PROCÉDURE DE SERVICE

RÉFÉRENCE : FSA202419

OBJET : MELANGE D'HUILE MOTEUR

TYPE DE FSA : NOTIFICATION AU CLIENT

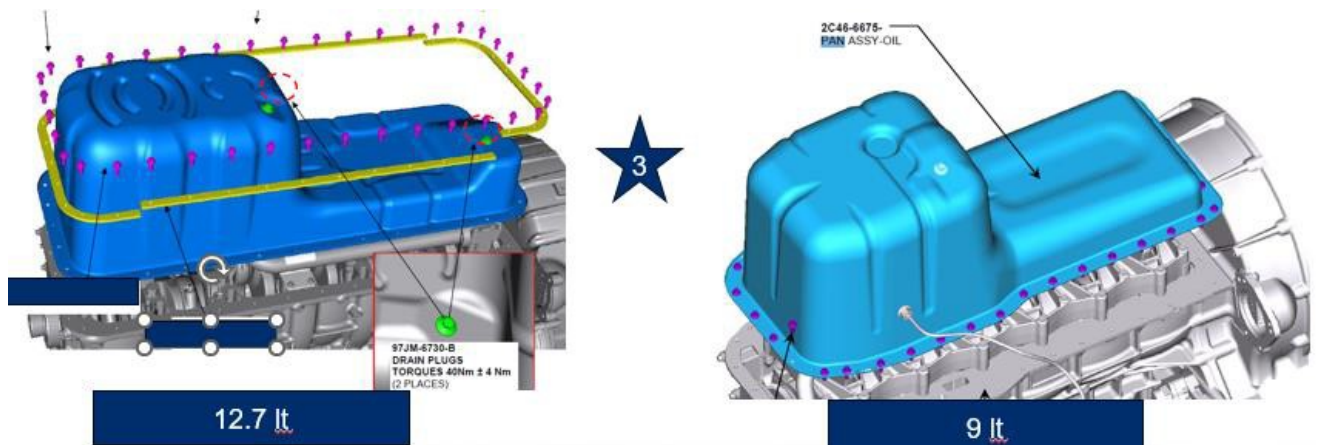
- Le bouchon de vidange du carter d'huile est retiré sous le canal et l'huile est vidangée dans une boîte séparée

- Une fois le processus de vidange d'huile terminé, les filtres à huile du véhicule sont retirés et l'huile restante doit continuer de s'écouler.

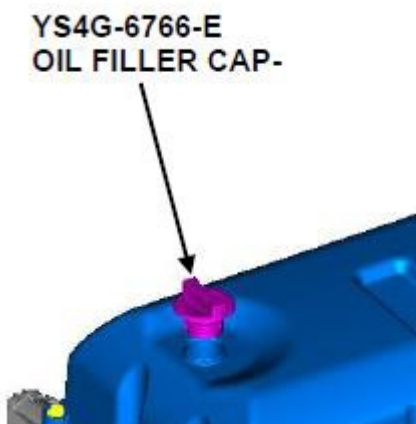
- Le bouchon de vidange du carter d'huile est serré. Valeur de couple **40+-4NM**
- Les nouveaux filtres à huile sont assemblés. Valeur de couple **(12,7 It 37,5+-3,8 NM) - (9It 25NM+5NM)**
- **20 litres d'huile sont remplis dans le moteur à partir du couvercle de soupape, du bouchon de remplissage et le moteur tourne pendant 5 minutes au ralenti pour la circulation de l'huile.**

- Le véhicule est à l'arrêt. Le bouchon de vidange de l'huile de carter est retiré et l'huile est vidangée.
- Le bouchon de vidange de l'huile du carter est remonté. La valeur de couple de serrage est de **40+-4NM**.
- Le type et le volume d'huile requis sont remplis dans le véhicule.
- Après le processus de remplissage, les conduites d'huile sont vérifiées pour détecter les fuites.
